SUPERINTENDENCIA DE INDUSTRIA Y COMERCIO	
RAD: 11-114064- -4	FECHA: 2013-01-31 18:08:28
DEP: 2020 DIRECCION DE NUEVAS CREACIONES	EVE: 378 FASE NACIONAL INCLUIDO CAPITULO I
TRA: 11 PCT-PATENTE DE INVENCION CAPITULOS I Y II	FOLIOS: 6
ACT: 519 PRESENTACION

Asunto: Radicación: 11-114064- -4
Trámite: 11
Evento: 378
Actuación: 519
Oficio: 1673
Folios: 6

Título de la solicitud: “Pinza de montaje” (Fl. 1).

Fig. 11

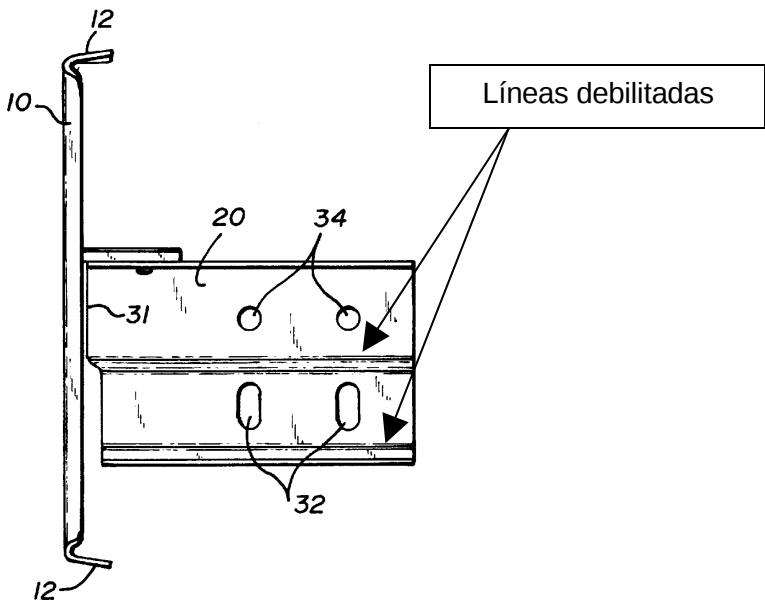
Asimismo, para la reivindicación 3 el documento D1 enseña una zona de doblado provisional formada por una línea debilitada, así:
